RECOMENDAÇÃO Nº 01/2017 – PROURB

(Procedimento Administrativo nº 08190.026919/13-89)

Recomenda à Senhora Diretora-Presidente da Agência de Fiscalização do Distrito Federal (AGEFIS) a não expedir Relatório de Vistoria para fins de Habite-se, ante as irregularidades apontadas no empreendimento denominado Praça Capital, sito ao SIA Trecho 02, Lotes 630 a 780; interditar a segunda etapa da referida obra, enquanto não dirimidas as questões relativas à alteração do projeto arquitetônico do empreendimento e demais resoluções de natureza compensatória, do ponto de vista urbanístico; e promover vistorias periódicas no local da obra.

Figura 5: Vista dos taludes e área de galeria com lojas voltadas para via do SLA no "Semienterrado". Fonte: Assessoria Técnica - Vistoria em 2/6/2016

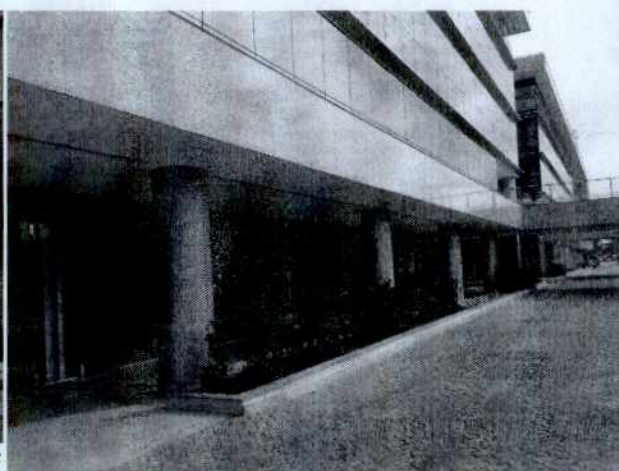
Em vistoria realizada em 2/6/2016, foi observada a primeira etapa construída do empreendimento, cuja porção do pavimento semienterrado encontra-se acentuadamente abaixo do nível térreo, bem como foi constatado a mudança no perfil natural do terreno, tanto na fachada norte, voltada para o Trecho 1 do Setor de Indústria e Abastecimento - SIA, como também a intervenção do terreno executada na fachada sul, voltada para a Estrada Parque Taguatinga - EPTG, que atualmente encontra-se totalmente nivelada com a via.

Assim, com o movimento de terra executado no terreno, houve a possibilidade das lojas implantadas no pavimento semienterrado estarem voltadas para a face externa da fachada, quando na verdade, se o perfil natural do terreno fosse mantido, obrigatoriamente, o único acesso desse local, se daria pelo interior do empreendimento.

Figura 8: Acesso de veículos pela fachada principal. Fonte: Assessoria Técnica - Vistoria em 2/6/2016.

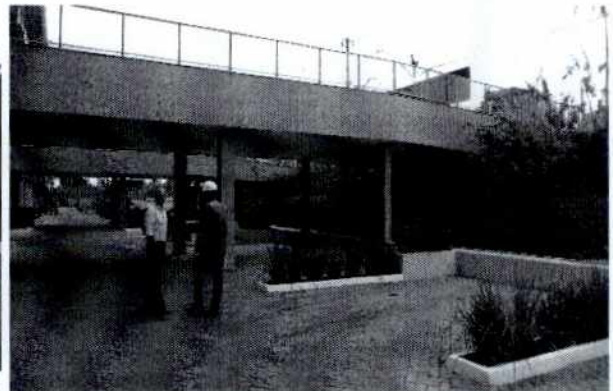
Assim, essas áreas utilizadas no empreendimento como galerias com livre passagem, lojas totalmente descobertas com iluminação e ventilação natural, estacionamentos e passagem de veículos ao ar livre estariam na sua porção maior encoberta, mudando sobremaneira o partido arquitetônico adotado, inclusive alterando o valor de mercado das unidades imobiliárias.

Figura 11: Partes do Corte 13 que ilustram a porção enterrada em relação do perfil natural do terreno. / Fonte: Arquivo digital - Laudo pericial (fls.1037/1255 da ACP) – Adaptado pela Assessoria Técnica PROURB.

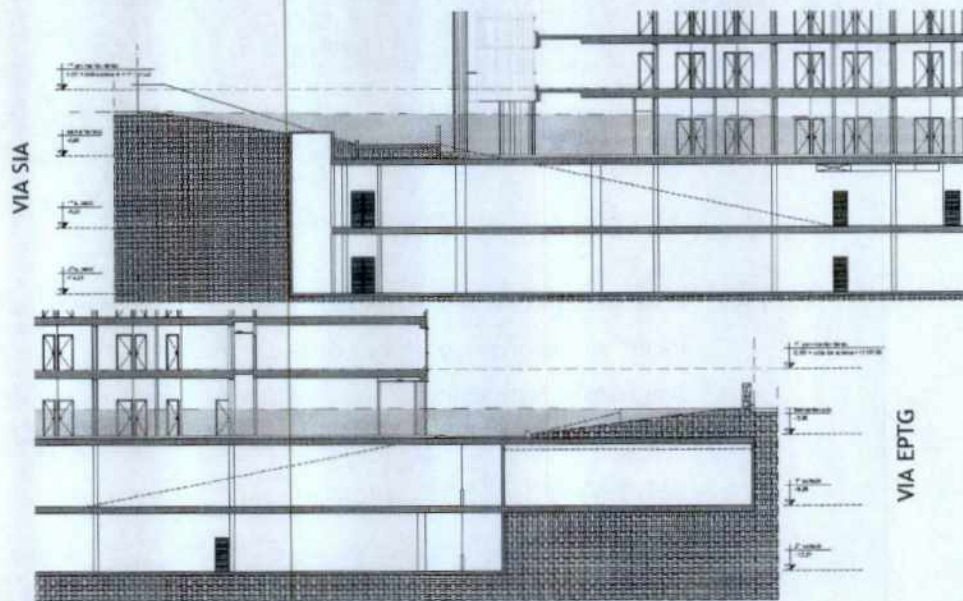
Em vistoria técnica realizada, bem como em observação aos cortes do projeto aprovado, constata-se que tal procedimento foi adotado, em que pese legislação em contrário. Fato que altera o partido arquitetônico assumido, principalmente na fração

Caso a implantação seguisse o procedimento regular, não se teria visualização nem acesso direto ao semienterrado, como o empreendimento apresenta, vez que sua maior porção deveria estar enterrada – 59,38%. A extensão do afloramento jamais seria semelhante ao térreo, como de fato é no empreendimento Praça Capital.

Tal questão poderia ter sido questionada no momento da aprovação do projeto, oriunda da análise dos cortes constantes no projeto arquitetônico apresentado, podendo ter sido inclusive, objeto de exigência ou simplesmente indeferido esse partido arquitetônico, pela Administração Regional do Setor de Indústria e Abastecimento e Casa Civil (hoje integrada à SEGETH).
